**Kantonale Verwaltung Seetalplatz (KVSE)  
Kunst und Bau: 2-stufiger Wettbewerb für die künstlerische Mitgestaltung**

**Fragen und Antworten nach Ausschreibung**

2. Position – Eingangsbereich

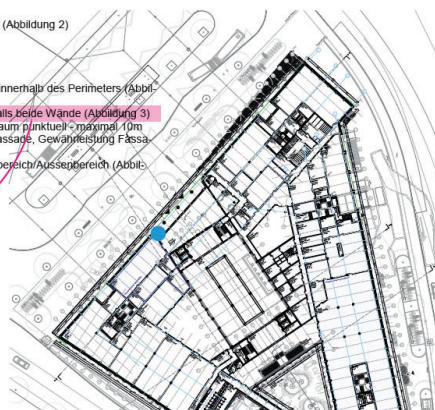
## 12. Abbildung 2: ist hier die ganze Wand gemeint?

Ist hier diese komplette Wand/Fläche gemeint?

### Antwort Frage 12:

Nein, siehe Antworten zu Fragen 18 und 26.

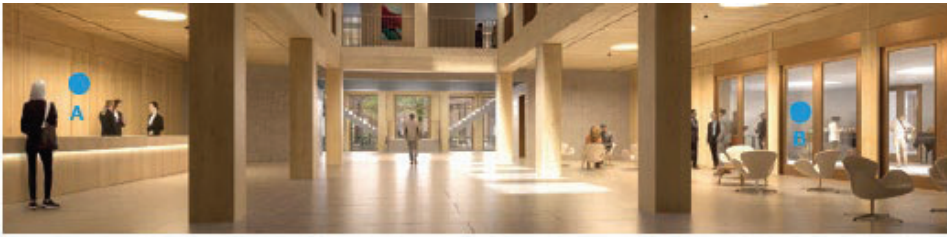
## 13. Abbildung 3: welches ist die allfällige zusätzliche Wand?

Welche zusätzliche Wand ist hier gemeint?

### Antwort Frage 13:

Gemeint sind die beiden Seitenwände in der Eingangsnische.

4. Position – Foyer

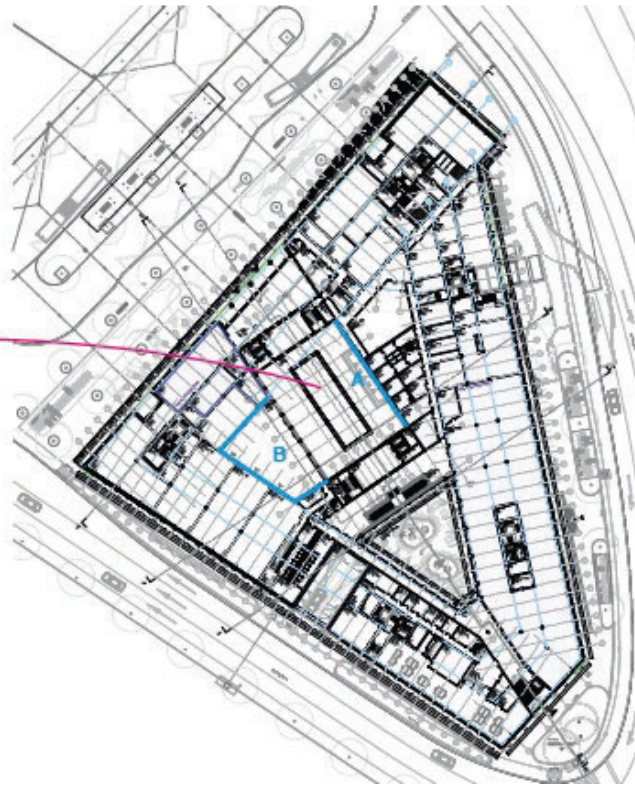
14. Abbildung 4: ist hier die Wand oder die Zone gemeint?

Teilweise wird von Wand  
gesprochen und teilweise  
von der Zone.

Wie ist das hier gemeint?

(Im Plan sind die Wände  
gekennzeichnet und im  
unteren Beschrieb ist die  
Zone genannt.)

**Antwort Frage 14:**  
*Gemeint sind nur die Wände.*

6. Position – Fassade

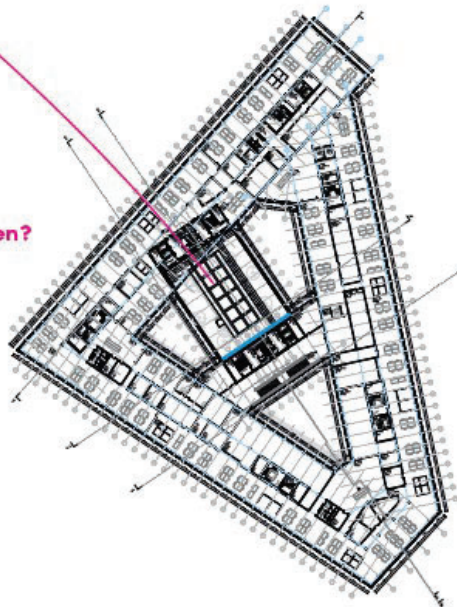
**15. Abbildung 6: ist hier über ein oder zwei Stockwerke gemeint?**

Gemäss Abbildung oben und der Pläne zieht sich die zu bespielende Fläche über ein Stockwerk.

In der Abbildung unten ist die Kennzeichnung jedoch über zwei Stockwerke.

Wie ist das zu deuten?

**Antwort Frage 15:**

Das Projekt hat sich entwickelt. Die kleine Abbildung zeigt einen älteren Projektstand. Mittlerweile wurde entschieden, den Trakt im Innenhof zu erhöhen. Die zu bespielende Fläche ist demnach 1 Stockwerk hoch – gemäss grösserer Abbildung.

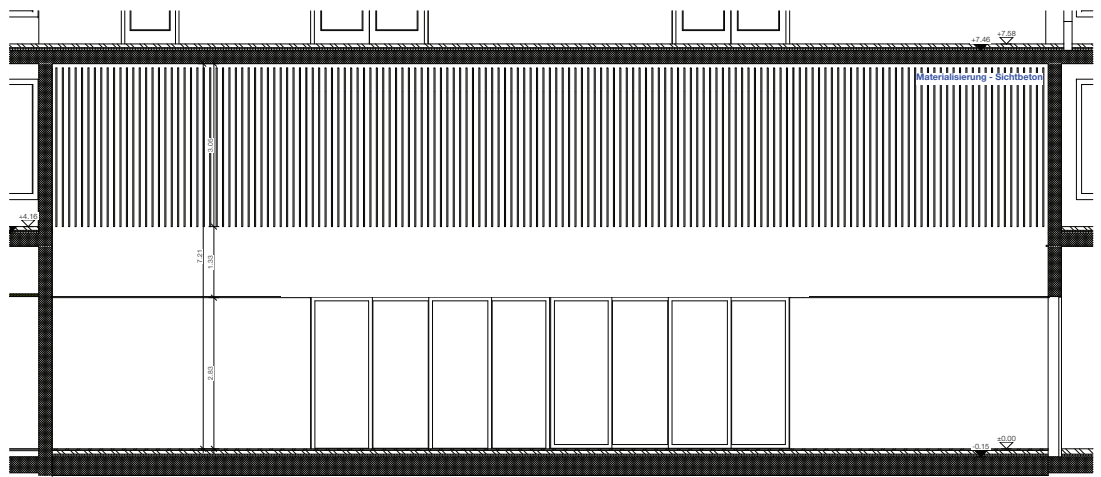
**29. Kann die Glastüre/Wand für KuB genutzt werden? Zwischen Eingangshalle und Empfang?**

**Antwort Frage 29:**

*Die Glastüre/Wand kann für KuB nicht genutzt werden.*
